Tek.Nr: 95.8343	Rev: b	Eenh: mm	Proj:
Art.Nr: 95.8343	Getekend door: lw	Datum: 08-10-12	
Omschrijving:	Controle door: mr	Datum: 08-10-12	
Montagenok DFR tbv DFR inbouw en THN-MS			
Bijzonderheden: niet aangeven tol=±0.2, radii=0			
Materiaal: PAG30%, kleur Grijs, UNnr. 7012			
IR nr:	MOBILE CONTAINING		
VR nr:

Omschrijving: Montagenok DFR tbv DFR inbouw en THN-MS

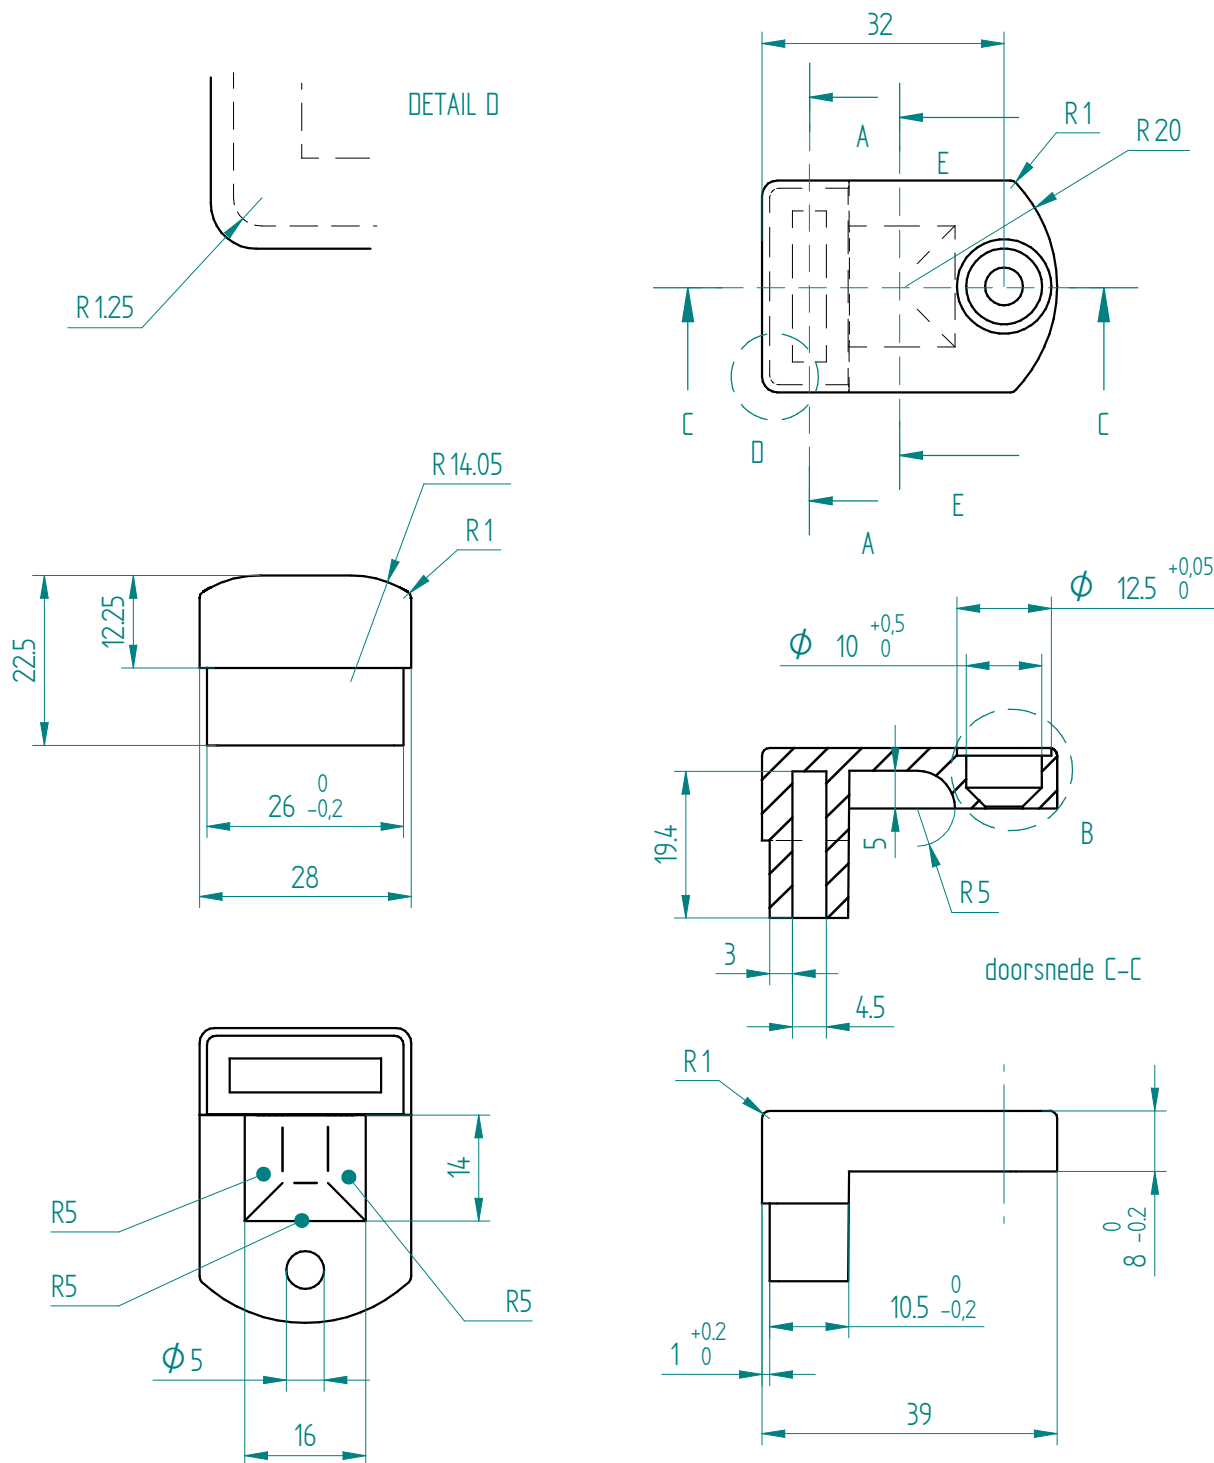
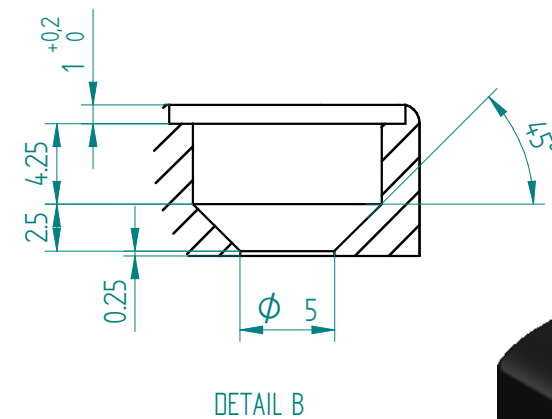
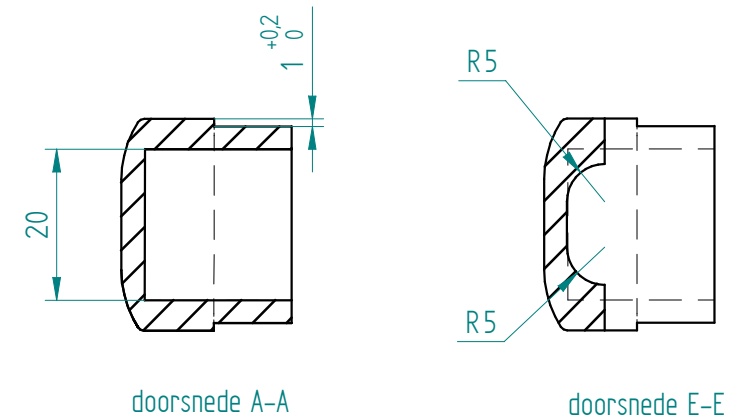
27-05-2002; n.a.v. klacht montage, scheuren in ronding van het product, tel. overleg R. van Huissteden / M. Ruben

06-07-2005; n.a.v. klacht m.b.t. afwijking tolerantie gat voor skiffy-flens (12.5 -0.00 / +0.05) en op basis van goedgekeurde proefspuiting 04-07-2005 naast verruimde passing in matrijs tevens door de Kat in controle procedure opgenomen dat;

Wijziging: 08-10-12; Nieuwe matrijs / aanpassen gat "skiffy" [rev. b]

Vanaf 27-05-2002 toepassen; * LANGERE KOELTIJD IS VERHOGING MATERIAAL STERKTE *

* EERST NA 24 UUR PRODUCTEN WORDEN GECONTROLEERD OP PASSING SKIFFY - MONTAGENOK *
